Oggetto: SCS Sviluppo 21 SrL. D.Lgs n. 152/2006, L.R. n.26/2022. Verifica di assoggettabilità a VIA inerente al “Progetto per l’installazione di un impianto agrivoltaico di potenza pari a 9,966 MWp, sito in agro di Lecce, località Galizzi”.

Contributo istruttorio.

Fig.2. Tav 18. Elaborato con particolari di opere di mitigazione. Sezione A-A

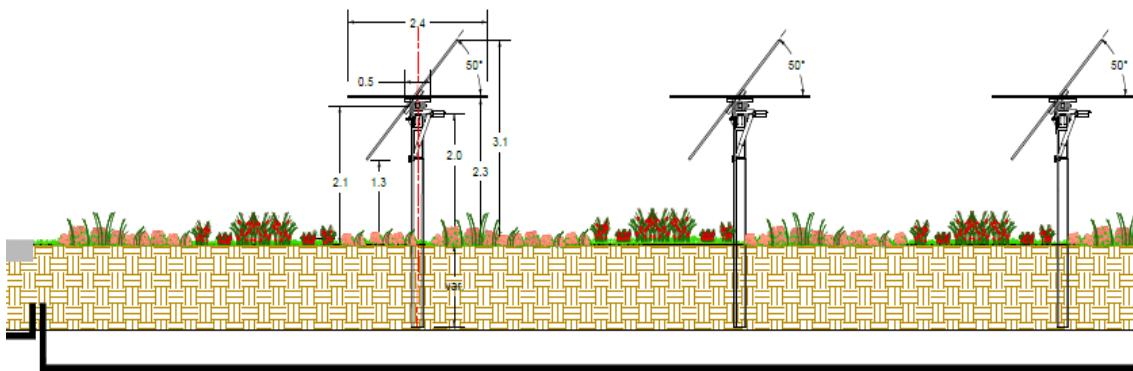
Si ritiene che il valore ipotizzato pari a $S_{agricola} = 0,93$ non sia coerente con la superficie reale da adibire a coltivazione agricola. Anche ammettendo che le macchine agricole possano utilizzare tutta l'area tra le file di pannelli, col rischio di nuocere alle strutture energetiche, il rapporto tra area potenzialmente utilizzabile e area disponibile (non includendo l'area occupata al di sotto della proiezione dei pannelli e l'area coltivata ad olivo nella fascia di mitigazione interna alla recinzione) porterebbe ad un valore pari a 0,5 (dato dal rapporto tra 3,10 e 5,5), inferiore a 0,7.

Il proponente confonde impropriamente l'altezza del **centro di rotazione dei pannelli (2,10 m)** con l'**altezza media** prescritta dalla normativa per il calcolo della luce libera sottostante.

In realtà l'**altezza media che non raggiunge i 2,10 m è pari a $(1,30+2,10)/2 = 1,70\text{ m}$** ; tale valore, derivante dal calcolo basato sulle **altezze minime raggiunte dai moduli durante la rotazione**, risulta nettamente inferiore al limite necessario per consentire l'utilizzo dei macchinari funzionali alla coltivazione e consente **esclusivamente l'esercizio dell'attività attività zootecnica**.

Fig.3. Tav 17. Fotoinserimenti. Particolare lungo la Strada Comunale da Arnesano a Trepuzzi.

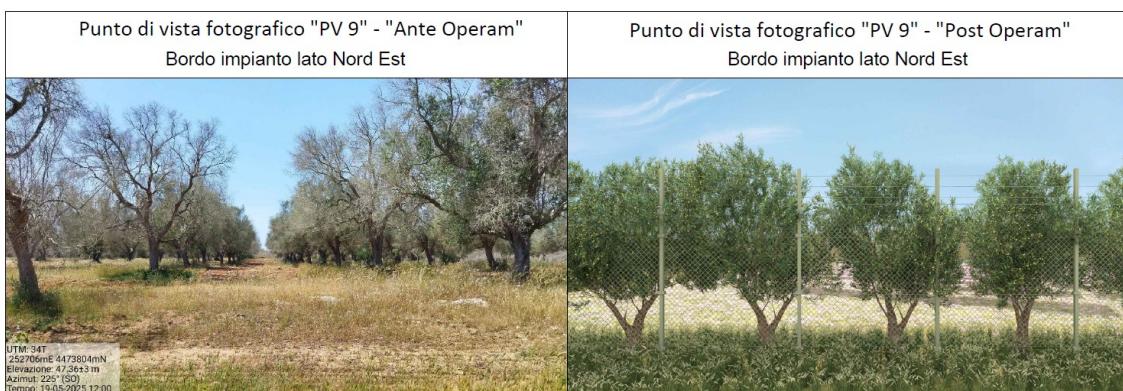
L'intervento proposto determina una profonda alterazione dei caratteri tipologici del sito. La sostituzione degli **esemplari di olivo** affetti da infezione, delle **pianete di fichi d'india** e delle **pianete di fichi** con colture foraggere e moduli fotovoltaici agisce direttamente sulla **trama agraria storica**, scardinandone la leggibilità. La sostituzione della componente arborea con una distesa di superfici riflettenti configura una **rottura della continuità percettiva** della Valle della Cupa che la **mitigazione proposta con una fila di alberi perimetrali non riuscirà a schermare**. Tale barriera lineare, infatti, risulta del tutto insufficiente a compensare la perdita della tridimensionalità e del ritmo volumetrico proprio della matrice olivetata, lasciando comunque percepire l'intrusione di un layout industriale estraneo alla memoria storica e alla vocazione del "**Parco agricolo produttivo**" (fig.3).

L'impatto dell'intervento risulta particolarmente gravoso in corrispondenza del tracciato storico Arnesano-Trepuzzi (lato Nord-Est), dove l'opera si sviluppa per un'estensione di circa 600 m. Tale viabilità non rappresenta solo un asse storico, ma coincide con la **Ciclovia della Greenway dell'Acquedotto Pugliese**, la principale dorsale della mobilità lenta regionale che connette la Capitanata al Salento e fa parte dei percorsi previsti dallo scenario strategico del **Sistema infrastrutturale per la mobilità dolce** del PPTR.

La proposta di una recinzione con rete metallica accostata a un unico filare di olivi configura una **separazione artificiale** che nega la profondità del paesaggio e altera radicalmente l'esperienza di percorrenza della Greenway (tale artificializzazione risulterebbe amplificata se fossero stati rappresentati anche i pali di illuminazione e

videosorveglianza). A differenza dell'oliveto tradizionale, che pur filtrando lo sguardo ne permetteva la permeabilità attraverso i sesti d'impianto, la nuova schermatura impone una chiusura prospettica rigida e monotona. Tale intervento non riesce a integrare l'impianto nel contesto; al contrario, ne sottolinea l'estranchezza trasformando il bordo della ciclovia in un fronte tecnologico opaco, privo del ritmo volumetrico e della variabilità cromatica propri della matrice agraria della Valle della Cupa (fig. 3).
